## 改善箇所説明図

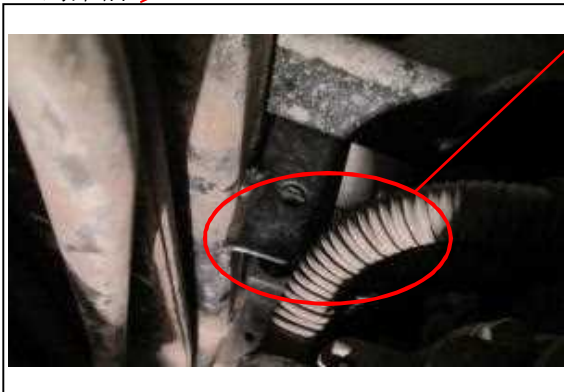
大型トラックの車体構造部において、架装に係る設計が不適切なため、縦根太と横根太を結合するブラケットと、電気配線またはエア配管の隙間が少ないものがある。そのため、走行時の振動等により当該ブラケットと電気配線等が接触し、そのまま使用を続けると、電気配線等が損傷して、最悪の場合、意図せずにエンジンが停止、またはブレーキが効きづらくなるおそれがある。

全車両、車両内側に取付の縦根太と横根太の結合ブラケットの隙間を確認し、隙間が少ない車両については、結合ブラケット下面を加工して電気配線やエア配管との隙間を確保する。電気配線やエア配管に損傷がある場合、新品の電気配線やエア配管に交換する。
